# Avis délibéré de la mission régionale d'autorité environnementale Hauts-de-France sur le projet d'extension du parc éolien du Mont d'Hiette sur la commune de Saint-Hilaire-Cottes (62)

Étude d'impact de décembre 2024

n° MRAe 2025-8574

Localisation du parc éolien du Mont d'Hiette et des éoliennes projetées (Source : page 68 du fichier étude d'impact)

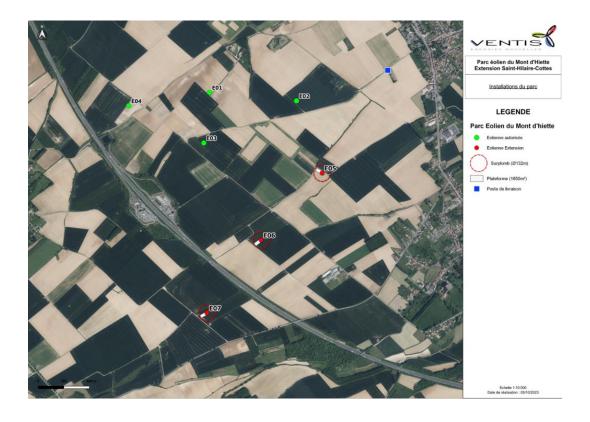
Les éoliennes E5, E6 et E7 forment une ligne d'orientation nord-est/sud-ouest, au sud du parc initial, sans que l'ensemble ne révèle une réelle cohérence. Le projet et les parcs précités formeront un ensemble.

Le projet est localisé dans un contexte éolien très marqué et la carte ci-dessous extraite de l'étude d'impact (page 178 du fichier) fait apparaître de très nombreuses éoliennes.

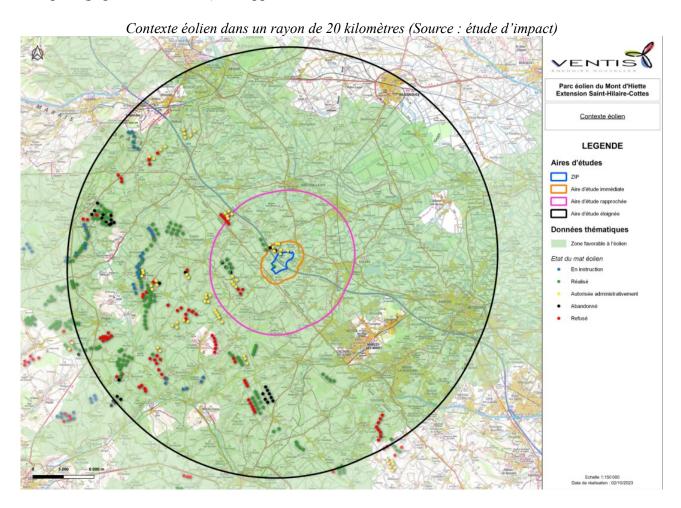
64 parcs autorisés pour un total de 247 éoliennes construites ou autorisées sont recensés par l'étude dans un rayon de 20 kilomètres autour du projet. L'étude nécessite néanmoins d'être actualisée ; le parc éolien de Brunehaut à Blessy et Estrée-Blanche, situé à environ six kilomètres et initialement refusé, a finalement été autorisé en 2024.

- de mettre à jour l'étude d'impact concernant le recensement des parcs éoliens dans un rayon de 20 kilomètres et le cas échéant de l'étude paysagère en tenant compte notamment du parc éolien de Brunehaut;
- d'analyser les parcs éoliens de la Motte, de Linghem II et du Mont d'Hiette (parc initial et l'extension en projet) comme un ensemble, i.e. en décrivant les parcs voisins, dont le plan d'arrêt des machines, et en procédant aux analyses en les prenant en compte (représentations sur toutes cartes...).
